## 意見書

2016年4月23日

### 第1 意見の趣旨

本意見書は、①被告が三波川緑色片岩層中の脆弱面を見落としていること及び②被告が原発立地点を含む南北及び東西の深層地質断面において検討すべき重要な問題を検討していないことから、被告の主張する調査では、伊方原発の敷地地盤及び周辺斜面の安定性について問題がないとは到底いえないことを明らかにするものである。

【図】被告準備書面（8）の図4「地質断面図の例（X-X'断面）」

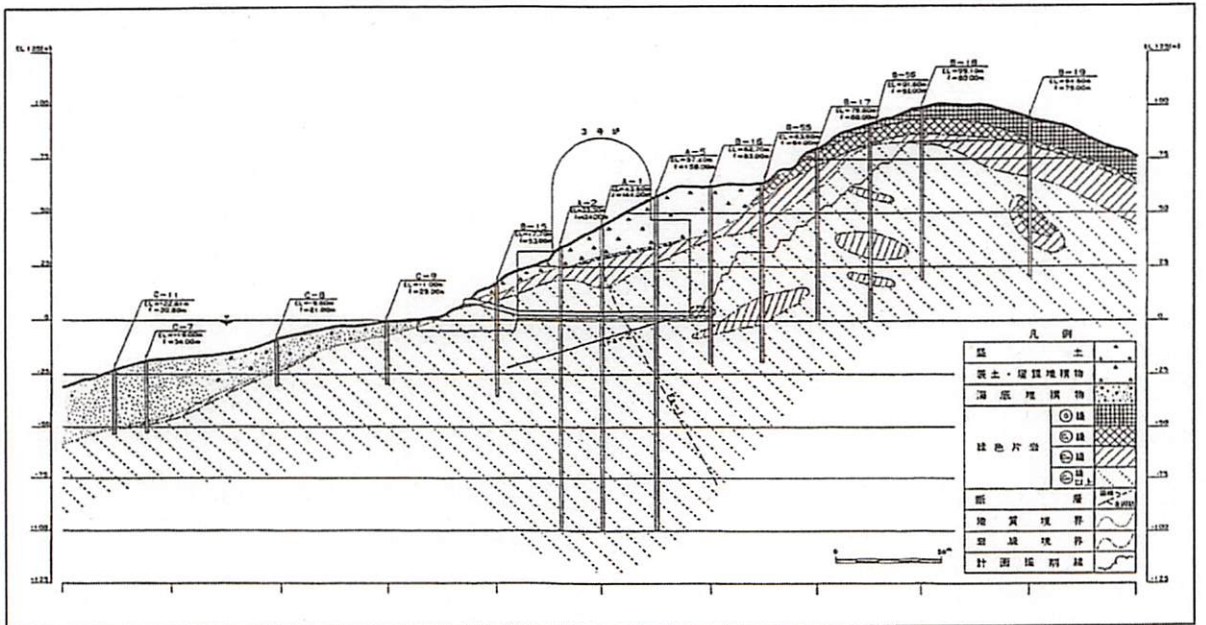
- 3 被告準備書面(8)の図4「地質断面図の例(X-X'断面)」には、CM級部分がレンズ状に描かれているが、これらのレンズ状体の長軸方向はどうやって決めたのか。同図は、乙C第3号証の第3.4.20図「地質鉛直断面図(X-X')」に基づいて作られたものと考えられるが、乙C第3号証の第3.4.15図「地質水平断面図」では、これらのレンズ状部は一定のオ

リエンテーションを示している。この根拠は何か。

これらが、上記第3の2で述べた岩相上の特徴を示す層であるとすれば、このレンズ状体は、膨縮しながら、緑色片岩の片理に平行に連続していると予想される。この層が脆弱面、すなわち、すべり面となる可能性があり、詳細なコア観察・記載が必要である。

然るに、被告は、そのようなコア観察や記載を行っていない。

図 1

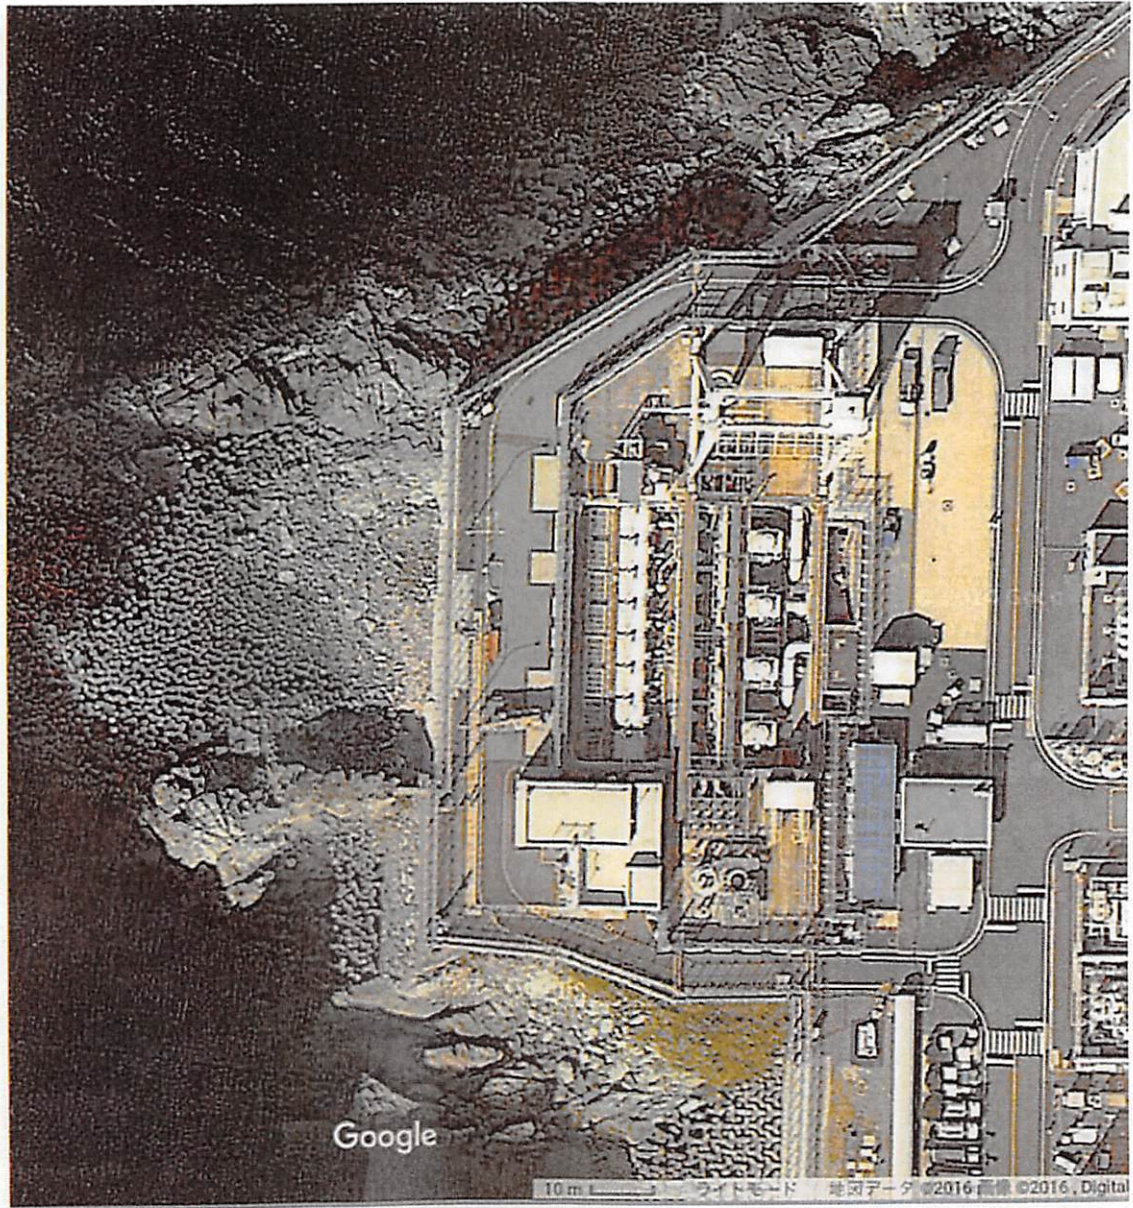
これに関連して、原発敷地周辺には、南北圧縮による緩やかな背斜構造に伴う軸面破断（別紙図2の②）及び東西伸長による破断面（別紙図2の①）が存在しており、前者はほぼ東西方向で垂直、後者はほぼ南北方向で垂直である。これらは、原発敷地周辺の海岸で一般的に観察できる（別紙図1及び図2）。また、佐田岬半島の海岸すれすれに中央構造線が走っていることが最近指摘されており、これが活断層であるかどうかは今後の問題であるが、一般的に、この方向に平行な断裂が卓越する（別紙図2の③）。

これらの破断面（節理面ないし軸面劈開及び断層）が敷地においても当然確認されたはずであるにもかかわらず、被告において、この重要性について検討がなされていない。すなわち、これらの破断面は、水の浸透を促進し、緑色片岩層の脆弱層（ハイアロクラスタイト由来の強片理層）へ水を運ぶことによって風化を促進し、すべり面の成長を準備する可能性があることから、

節理ないし破断面が深さ方向及び側方へどう連続しどう変化するかといった、節理周辺の岩相変化(変質)などの観察・記載が必要であるにもかかわらず、被告はこれら観察・記載を行っていないのである。
